**Bund für Umwelt
und Naturschutz
Deutschland LV NW e.V.**

2. Änderung des Flächennutzungsplanes sowie Bebauungsplan 09-18 „Seniorenanlage Wiesenau“

Ausschnitt Regionalplan

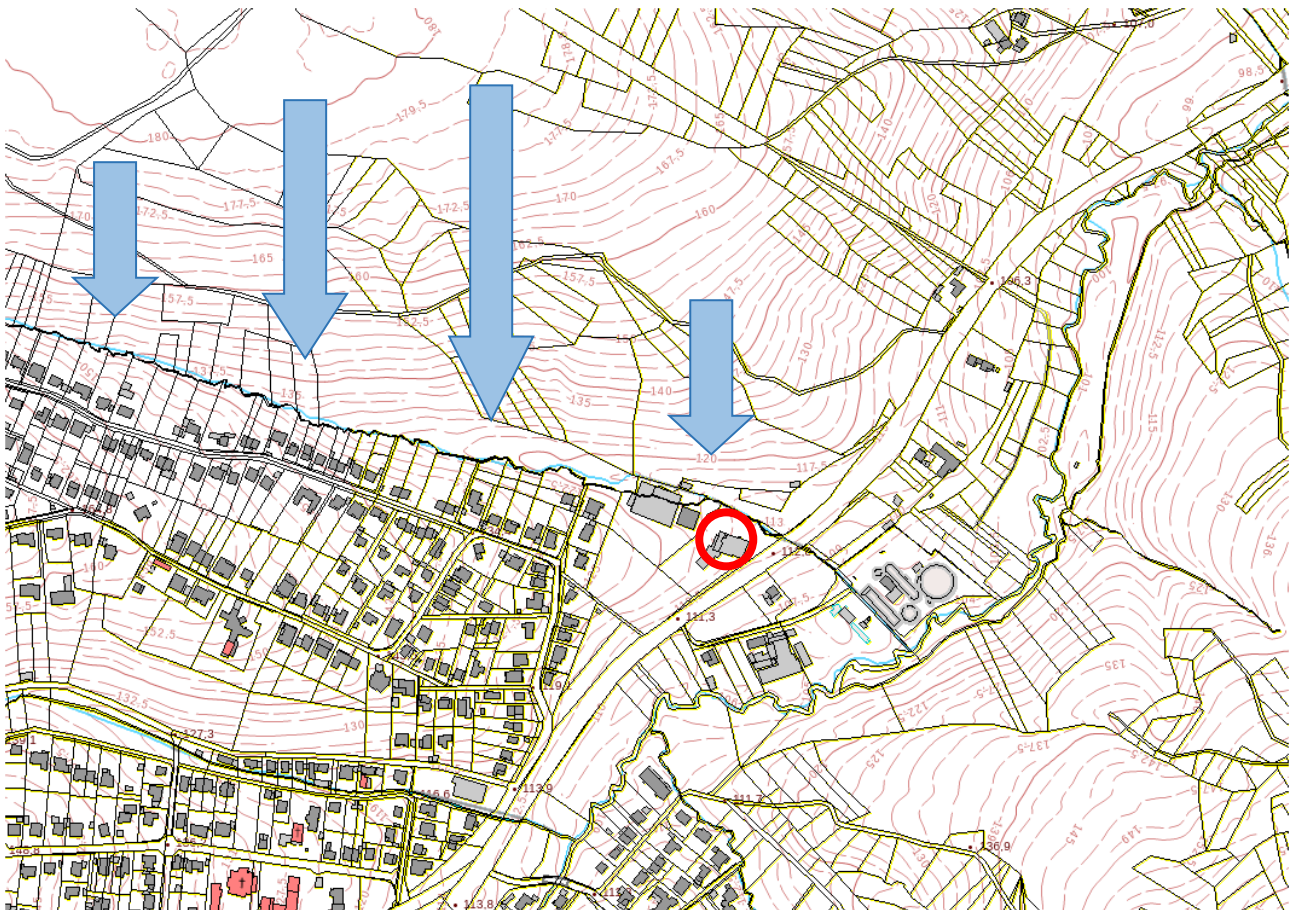
Der Regionalplan sieht ausweislich der Karte des Regionalplanes (s. Abb.) für das geplante Baugebiet eindeutig einen regionalen Grünzug vor. Dem entspricht die flächige Darstellung des Gebietes als Landschaftsschutzgebiet über die Verordnung vom 31.8.2006 der Bezirksregierung Köln. Der Rhein-Sieg-Kreis ist hier seiner Aufstellungspflicht aus dem LNatSchG für einen Landschaftsplan noch nicht nachgekommen. Er würde hier jedoch aller Voraussicht nach ein Naturschutzgebiet entlang des Combach darstellen.

Die Bauleitplanung hat sich gemäß § 1 BauGB bzw. § 4 ROG aus den Vorgaben des behördenverbindlichen Regionalplanes zu entwickeln. Es wäre auch erforderlich, sich in der Bauleitplanung mit diesem planerischen Widerspruch auseinander zu setzen. In der Begründung zum Bebauungsplan erfolgt das nicht, die Darlegungen in der Begründung zum Flächennutzungsplan sind hier sachlich unzutreffend. Der bestehende Regionale Grünzug wird

hier nicht erkannt, die Überlagerung der Bestandsgebäude mit der grünen Schraffur ist aber eindeutig.

es wird angeregt, gemäß der Vorgabe des Regionalplanes eine andere städtebauliche Orientierung vorzunehmen und hier den Freiraumschutz vorrangig zu verfolgen.

Niederschlagsabflüsse und Barrierewirkung des Neubaues

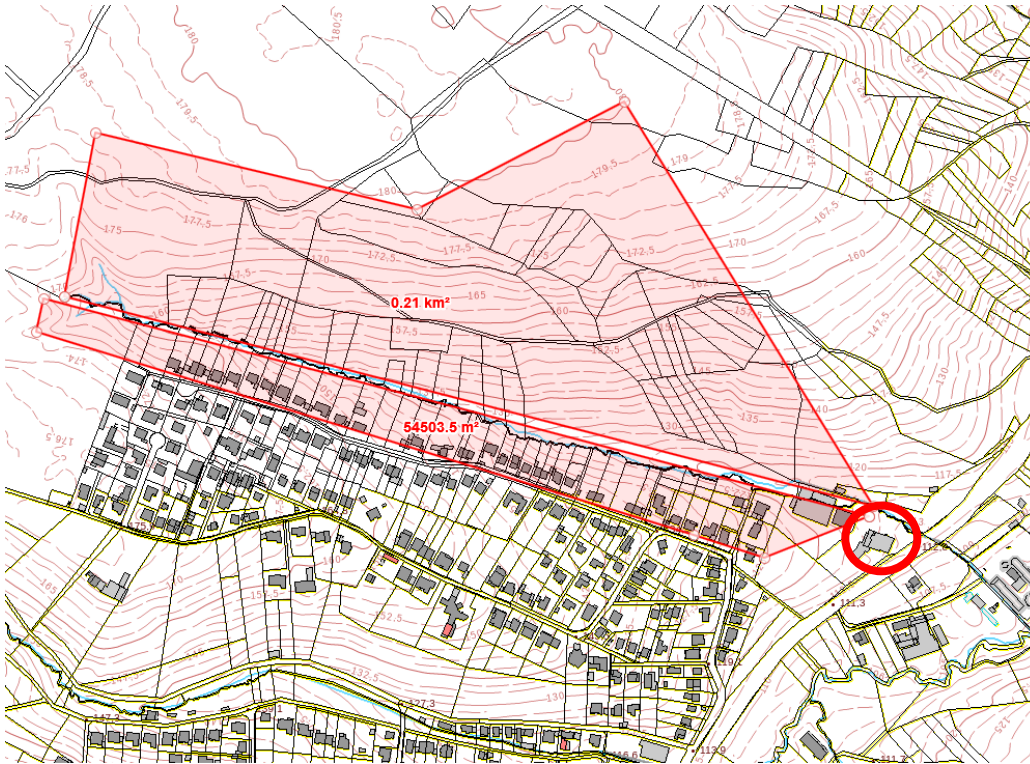
Der geplante Neubau, der selbst kein Konzept zum Niederschlagswasserrückhalt bei Extremregenereignissen vorsieht und der quer im Hochwasserabflussquerschnitt des Combachtals liegt, ist mit den städtebaulichen Anforderungen des § 1 BauGB und der Hochwasservorsorge nicht vereinbar. Wir hoffen sehr, dass die Ereignisse des 14./15.7.2021 in Swisttal, im Ahrtal und anderswo das Bewusstsein für die Bedeutung und Wirkung von Starkregenereignisse auch in Wachtberg erhöht haben und der Umstand, dass hier ein Seniorenwohnheim quer zum Talquerschnitt in ein Bachtal hinein gebaut werden soll, zur selbstverständlichen und verantwortungsvollen Beendigung des Planvorhabens führt.

Vereinfachtes Geländemodell: Steil abfallendes Einzugsgebiet ca. 26,45 ha.
 Starkregenereignis Bsp. 150 l / qm x 26,45 ha = 39.675 cbm / 26,45 ha

Dass für den Combach entgegen der Vorgabe der Hochwasserrisikomanagement-Richtlinie der EU keine Hochwasser-Risikobewertung durch die Bezirksregierung Köln vorliegt, bedeutet nicht, dass dieser Bach frei von Hochwasserereignissen und –gefahren ist. Diese zu berücksichtigen ist Aufgabe auch der im Baurecht geforderten städtebaulichen Ordnung. Die umliegende Topographie spricht für ein hohes Risiko bei Starkregenereignissen. Ob z.B. 39.675 cbm Wasser in einem Zeitraum weniger Stunden schadlos am geplanten Seniorenwohnheim, das deutlich weiter an den Bach heranrückt als der Vorläuferbau, vorbeigeleitet werden können, ist mehr als fraglich.
